Tanggapan atas Desain & Layout Pemasangan GLD

RU IV Cilacap — bahan rapat teknis penetapan titik & kebutuhan instalasi

Nomor dokumen	LGU/GLD/INSTALASI-TANGGAPAN/2026-001
Revisi	1.0
Tanggal	2 Oktober 2026
Ditujukan kepada	Tim PT Pertamina Patra Niaga — RU IV Cilacap
Menanggapi	Block diagram lingkup kerja, layout titik pemasangan, dan MoM Koordinasi Persiapan Pemasangan GLD 29 September 2026 dari Pertamina RU IV
Dokumen LGU terkait	Daftar Perangkat & Kebutuhan Pemasangan rev 1.1; Spesifikasi Material Instalasi rev 1.5

Gambar 2. Layout titik pemasangan: GLD-1, GLD-2, JB-1, JB-2, CH-1-3, GW-1 (sumber: Pertamina RU IV).

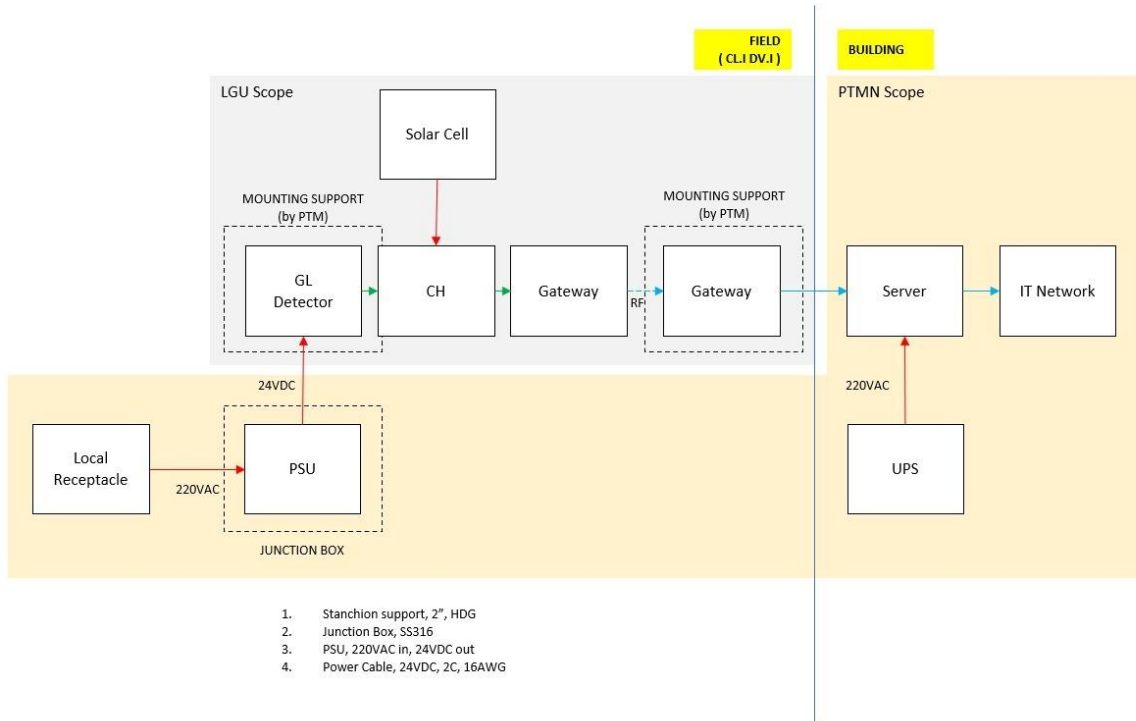
Item	Desain Pertamina	Dokumen LGU	Status	Catatan / tindak lanjut
Jumlah titik	2 GLD, 3 CH, 1 Gateway, 2 junction box	3 GLD + 1 cadangan; CH 6 (angka perencanaan); 1 Gateway	Sesuaikan	LGU menyesuaikan dokumen ke layout ini. Perlu konfirmasi: unit GLD ke-3 dipasang di titik tambahan atau menjadi cadangan
Tiang / penyangga	Stanchion 2", hot-dip galvanized (HDG)	Pipa galvanis 2" Sch40, OD 60,3 mm	Sesuai	Cocok dengan U-bolt 2"/DN50 pada pelat mounting GLD. Konfirmasi: stanchion dengan base plate dibaut ke lantai beton (seperti foto GLD-2) atau ditanam & dicor
Mounting GLD & Gateway	Mounting support oleh Pertamina	Pelat 250 × 250 mm + U-bolt sesuai gambar LGU	Sesuai	Gambar CAD pelat dari LGU menjadi acuan fabrikasi
Catu daya GLD	Local receptacle 220 VAC → PSU di junction box → 24 VDC ke GLD	Opsi A: PSU per titik di box dekat sumber 220 VAC	Sesuai	PSU 24 VDC ≥ 1 A per GLD (disarankan 2,5 A tipe DIN-rail) + MCB 2 A sisi AC

Junction box	SS316	Box PSU di area aman	Sesuai	SS316 cocok untuk lingkungan dekat laut
Kabel 24 VDC	2C, 16 AWG (≈ 1,31 mm ²)	2 × 1,5 mm ² untuk jarak ≤ 50 m	Sesuai	16 AWG memenuhi bila JB → GLD ≤ ± 45 m (drop 5 % pada 1 A desain) atau ≤ ± 135 m pada konsumsi aktual 0,33 A. Pada layout, JB berada dekat GLD
Cluster Head	Lingkup LGU, catu daya panel surya; mounting tidak ditandai	Bracket 2 panel surya + unit CH & antena di atas tiang dibawa LGU; tiang 2", ± 3 m di atas tanah	Konfirmasi	Siapa yang menyediakan tiang CH (3 titik di perimeter)
Gateway	Gateway di field dengan link RF; mounting support oleh Pertamina; GW-1 di gedung	Unit Gateway di dalam ruangan dekat server; antena omni 8 dBi di mast + koaksial ≤ 15 m	Konfirmasi	Posisi unit Gateway (dalam/luar gedung), sumber daya Gateway (adaptor 5 V dari 220 VAC — belum ada di diagram), dan jalur Gateway → server
Router jaringan field	Belum digambar	Router milik LGU antara Gateway dan PC server, tanpa internet	Sesuaikan	Ditambahkan pada block diagram (lingkup LGU, di dalam gedung)

Server, UPS, jaringan IT	Lingkup Pertamina, di dalam gedung	PC server + UPS disediakan Pertamina	Sesuai	Spesifikasi di MoM (i5, RAM 16 GB, SSD 128–256 GB) memenuhi minimum LGU (4 core, 8 GB, 100 GB)
Klasifikasi area	Area field ditandai "CL.I DV.I"	Instalasi permanen pada lokasi non-ATEX di perimeter SRU	Konfirmasi	Perlu konfirmasi HSE RU IV atas klasifikasi area di tiap titik GLD dan CH (lihat Bagian 4)

Perlu konfirmasi HSE. Block diagram menandai area field sebagai Class I Division 1. Unit GLD saat ini sedang dalam proses sertifikasi ATEX/IECEx dan belum memiliki sertifikat Ex, sehingga sesuai kesepakatan sebelumnya pemasangan permanen diarahkan pada lokasi non-ATEX. Penetapan titik GLD-1, GLD-2, dan CH-1–3 menunggu konfirmasi klasifikasi area dari HSE RU IV. Bila sebagian titik berada di area terklasifikasi, LGU dapat membantu mencari titik alternatif terdekat yang berada di area aman.

No	Pertanyaan	Pihak
1	Klasifikasi area di titik GLD-1, GLD-2, CH-1, CH-2, CH-3 (apakah termasuk area aman)	HSE RU IV
2	Unit GLD ke-3: titik pemasangan tambahan atau disimpan sebagai cadangan	RU IV & LGU
3	Tiang CH (3 titik): penyedia, tinggi (usulan ± 3 m di atas tanah), dan metode dudukan	RU IV
4	Posisi unit Gateway, sumber 220 VAC untuk adaptornya, serta jalur ke ruang server	RU IV & LGU
5	Stanchion GLD: base plate dibaut ke beton atau ditanam & dicor; tinggi sensor $\pm 0,5$ –1 m dari lantai	RU IV
6	Jarak kabel JB → GLD per titik (untuk verifikasi 16 AWG)	RU IV
7	Ruang & titik jaringan untuk PC server, UPS, dan router LGU	RU IV (IT)
